CONCEPTO TECNICO No. CT- 3884 de 2003

Revisión de Estudio Particular de Respuesta de Amplificación Local de Ondas Sísmicas

LOCALIDAD : Barrios Unidos
BARRIO : Doce de Octubre
SOLICITANTE : Dirección Técnica del Espacio Público – IDU
ASUNTO : Revisión del "Estudio de Respuesta Sísmica para el Puente de la Avenida Norte-Quito-Sur por Avenida Calle 72"
FECHA : Mayo 27 de 2003

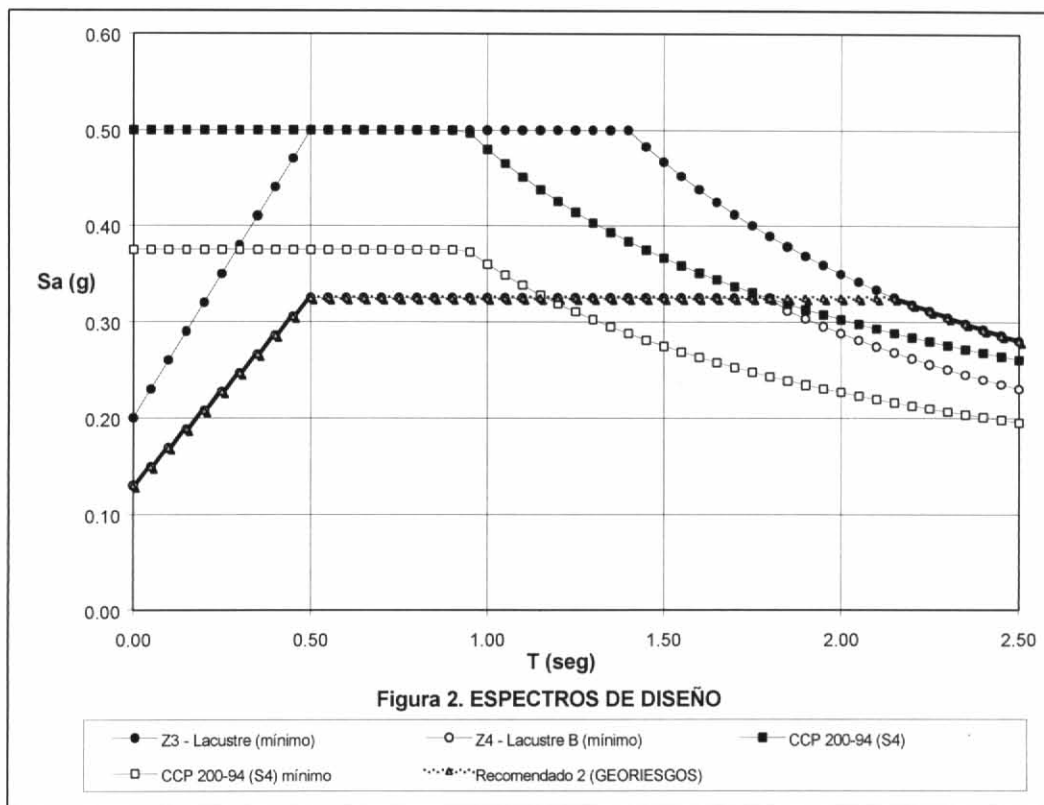
El estudio presenta dos propuestas de espectro de diseño: La primera corresponde al espectro mínimo establecido por el Decreto 074 de 2001 para la zona 3 – Lacustre A, mientras que el segundo espectro propuesto es similar al mínimo establecido para la zona

4 – Lacustre B hasta periodos de 1.8 segundos (Figura 1). De acuerdo con la calidad de los procedimientos llevados a cabo, la DPAE considera que la reclasificación de la zona 3 a la zona 4 es aceptable, siempre y cuando esta sea certificada expresamente por el responsable del estudio geotécnico.
